Beoordeling veiligheidsstudies

vernieuwd tracé zuidelijke ringweg
A7/N7

Versie: 1.1, 29 maart 2016

Opdrachtgever: Groningen verdient beter
Contactpersoon: Dhr. P.J.J. Sauer
Titel: Beoordeling veiligheidsstudies vernieuwd tracé zuidelijke ringweg
A7/N7
Datum: 29 maart 2016
Status: Definitief
Versie: 1.1
Auteur: Nils Rosmuller
Projectleider: Nils Rosmuller
Review: Reinier Boeree
Eindverantwoordelijk: Nils Rosmuller

Figuur 5: Projectering verdiepte ligging, met lengte van de deksels

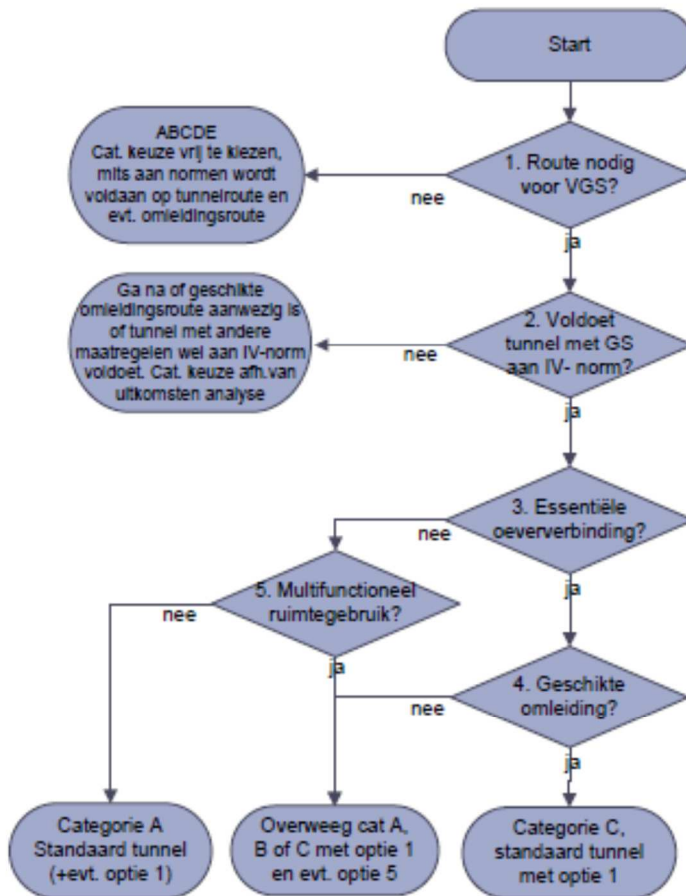
Over de tunnelveiligheid is ter onderbouwing van het Tracébesluit geen apart rapport beschreven (wel zijn eerder studies naar tunnelvarianten uitgevoerd: duurzaam verzonken; second opinion tunnel variant en quick-scan technische haalbaarheid zuidtunnel). De overkluizingen zijn korter dan de minimale lengte van 250 meter, waarbij een wegvak volledig omsloten moet zijn om als tunnel beschouwd te moeten worden. Feitelijk ontstaat er op het wegvak Julianaplein-Europaplein (verdiepte ligging) een zogenaamde dicht-open-dicht-open-dicht-open variant in meters uitgedrukt: 180m (deksel)-100m (opening), 245m (deksel)-110m (opening) 230 meter deksel - (open) (Arcadis, 1 maart 2013).

Strikt volgens de letter van de wet is het een juist argumentatie dat de overkluizingen/deksels het hier geen tunnels betreft (alle drie korter dan 250m). Echter, in de geest van de wet is een genuanceerdere beschouwing, dan enkele op de 250m eis, op zijn plaats.

Ten eerste omdat het hier een aanzienlijk stroom gevaarlijke stoffen betreft, met name de vervoerstrom brandbare gassen GF3: 500 transport/jr (en LNG in de nabije toekomst).

Ten tweede is een meer genuanceerde afweging op zijn plaats gezien het verkeersbeeld op het wegvak Julianaplein-Europaplein (zie hierboven bij verkeersveiligheid). Er is sprake van versmalde rijstroken (3,1m en belijning en soms een versmalling van rijstrook breedte tot 2,6m), het vervallen van een veilige opstelruimte in de vorm van een strook van 0,75m, in-uitvoegend verkeer vlak voor en na de verdiepte ligging (RWS, tracé besluit, pg 46) en een wisselend zichtprofiel (zowel verticaal als ook licht-donker).

Een dergelijke lay-out in combinatie met een intensieve verkeerstrom aan brandbare vloeistoffen en gassen in combinatie met tunnallengtes die nabij de 250 meter bedragen rechtvaardigen een genuanceerdere afweging dan degene die thans gemaakt is.
